デプスリミッタフット変更（プラスチックタイプ生産終了）のお知らせ

- ProtoMat S 63 : シリアルナンバー2624001089以前
- ProtoMat S103 : シリアルナンバー2524000525以前

Plastic depth limiter S63

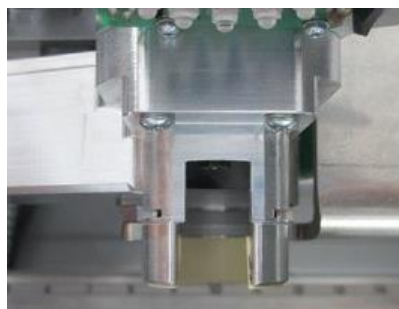
- ヘッドユニットのデザイン変更に伴い、デプスリミッタがアルミタイプへと変更になりました。

- これまで消耗部品として使用していますプラスチックフットは生産終了となり、代わりの部品は以下の品物となります。

10044564 Aluminum foot for S63

10041281 Air cushion foot aluminum for S103

- プラスティックフットを使用しているヘッドユニットにアルミニウムフットを取り付けるには、ブラケットの交換が必要になります。以下の品番にて部品のお問い合わせをお願いいたします。（下記アップグレードキットには各デプスリミッタフット x1、交換手順書が含まれます）

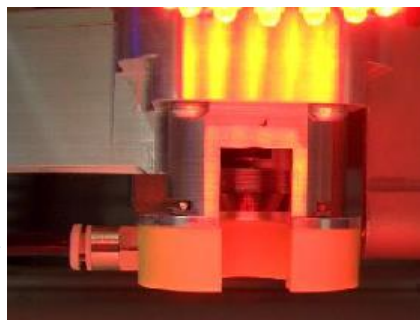
- デプスリミッタフットは定期的に交換が必要な部品です。樹脂下部が1mm以上削れてしまう前に交換してください。（S63アルミフットの場合は削れてなくなってしまう前に）
- 樹脂部が想定よりも削れてしまう事で「切削幅が安定しない」「ツール交換に失敗する」等の問題が発生します。
